COMMUNE DE LIT ET MIXE

DOSSIER DE DEMANDE D'AUTORISATION ENVIRONNEMENTALE

Prélèvement d'eau souterraine dans les forages de Cap de Hé et de Mounloun

Mémoire de réponse à la DDTM des Landes Suite au courrier du 9 avril 2019

Figure 1 : Réseau hydrographique à proximité du site

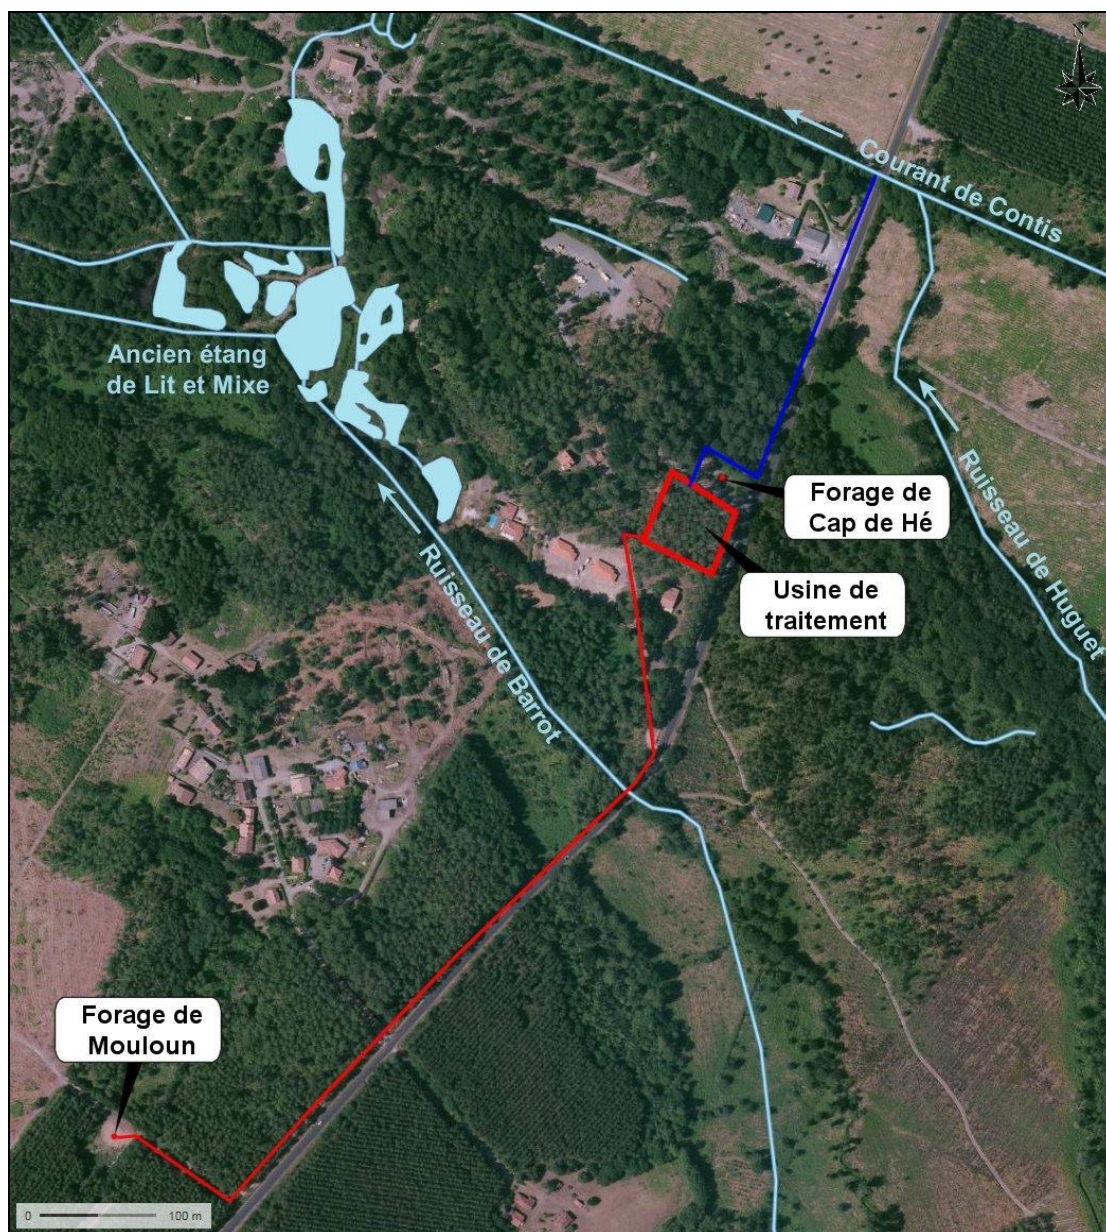
La figure 20 – « réseau hydrographique à proximité du site » recense le ruisseau de Barrot (FRFRR343-1) comme masse d'eau située au plus près du forage de Mounloun. Il est noté que le descriptif de la qualité de cette masse d'eau n'est pas détaillé. Par ailleurs, en termes d'effet directs et indirects du projet (forages) sur l'environnement, l'incidence du prélèvement de 120 m³/h du forage de Mounloun sur l'hydrologie du ruisseau de Barrot n'est pas abordé dans le dossier. Le dossier est à compléter sur ce point.

Le ruisseau de Barrot est un affluent du Courant de Contis de 11,4 km qui coule exclusivement sur la commune de Lit et Mixe. Son bassin versant de 75 km² se trouve entièrement sur la commune. La confluence avec le Courant de Contis est située en limite nord du territoire communal.

Le ruisseau de Barrot ne fait l'objet d'aucun suivi hydrologique.

Par analogie avec le ruisseau de la Forge-Pontex (caractéristiques des bassins versants proches : surface, occupation des sols, géologie...), les débits du Ruisseau de Barrot au niveau de la confluence avec le Courant de Contis sont les suivants :

- Débit spécifique moyen du ruisseau de la Forge-Pontex : 14,1 l/s/km²
- Débit spécifique d'étiage du ruisseau de la Forge-Pontex : 5,16 l/s/km²
- Surface du bassin du ruisseau de Barrot au niveau de la confluence : 75 km²
- Débit moyen du ruisseau de Barrot : **1,05 m³/s**, soit 90 720 m³/j
- Débit d'étiage du ruisseau de Barrot : **0,38 m³/s**, soit 32 832 m³/j

Le ruisseau de Barrot ne fait pas l'objet d'un suivi régulier de la qualité des eaux par l'Agence de l'Eau Adour-Garonne. Dans le cadre de l'évaluation du SDAGE 2016-2021, l'état de la masse d'eau est le suivant :

Compte tenu de l'hydrogéologie du secteur, le ruisseau Barrot, ainsi que tous les eaux superficielles de la zone d'étude (courant de Contis, ruisseau de Huguet, plans d'eau reliquats de l'ancien étang de Lit et Mixe...), est alimenté par les eaux de ruissellement et par la nappe superficielle des Sables plio-quaternaires des bassins côtiers région hydro s et terrasses anciennes de la Gironde (FRFG045).

Cette nappe de surface est séparée de la nappe des calcaires et faluns de l'Aquitaniens-Burdigalien (exploitée par les forages) par les formations argileuses d'Arengosse et du Serravallien.

De plus, les pompages n'entraînent pas de drainance de la nappe superficielle (cf. avis hydrogéologiques).

La nappe des calcaires et faluns de l'Aquitaniens-Burdigalien étant captive sous les formations argileuses d'Arengosse et du Serravallien, l'exploitation des forages de Cap de Hé et de Mounloun n'aura pas d'incidence directe ou indirecte sur le réseau hydrographique de surface, notamment sur le ruisseau de Barrot qui est, par ailleurs, situé hors des périmètres de protection immédiate et rapprochée des forages
